Naše zn. 1756/2025-SŽ-SSZ-OVZ

## **Modernizace trati Plzeň - Domažlice - st.hranice SRN, 2. stavba, úsek Plzeň (mimo) - Nýřany - Chotěšov (mimo)**

### **Vysvětlení, změny a doplnění zadávací dokumentace – Dodatek č. 5**

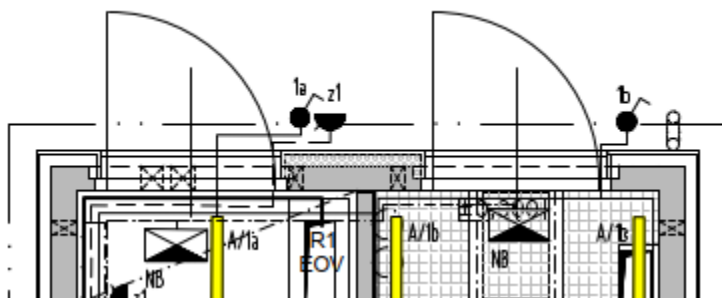
V zadavatelem postoupené dokumentaci k objektu **SO 25-61-01 ŽST Nýřany, technologický objekt** není za objekt k dispozici světelný výpočet a kniha svítidel. V dokumentaci silnoproudu nejsou specifikovány požadavky na výkony, krytí IP, světelný tok, úhly vyzařování a podobně. Výkaz výměr specifikuje pouze montáž dle ÚRS.

***Žádáme zadavatele o informaci, zda může poskytnout bližší specifikaci svítidel nebo světelný výpočet.***

Požadavky na výkony svítidel byly doplněny do soupisu prací (výkon, lm, teplota a krytí). Pro ocenění svítidel je tato specifikace dostačující.
